SERVICE INFO

新しいテンショナープーリー 531 0859 10 D5204 および D5244 エンジンに完全対応

エンジン：D5204、D5244

品目番号： 531 0515 10 (交換前)
531 0859 10 (新)
530 0504 10 (キット、交換前)
530 0582 10 (キット、新)

画像 1 : 531 0859 10 — 新しいテンショナープーリー

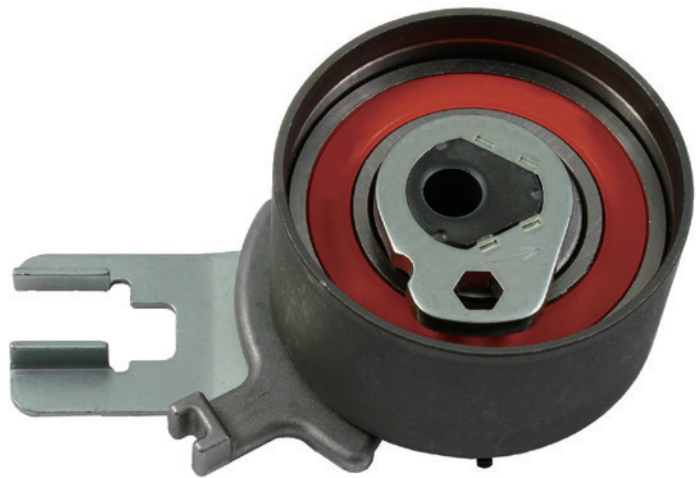
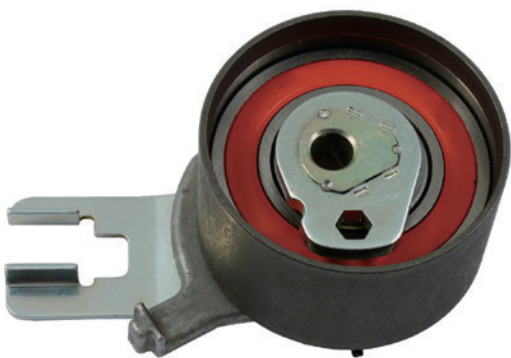
上記の自動車では、テンショナープーリー 531 0515 10 (画像 2) は限られた範囲のエンジン番号でしか使用できません。

そのため、シェフラーオートモーティブアフターマーケット部門は新しいテンショナープーリー 531 0859 10 (図 1) を開発しました。この部品は、製造期間全体のすべての D5204 および D5244 エンジンに対応します。

外観に関して、2つのテンショナープーリーの違いはタイミングポイントの仕様のみです。

テンショナープーリー 531 0515 10 付きキット 530 0504 10 は、新しいテンショナープーリー付きキット 530 0582 10 に代わりました。
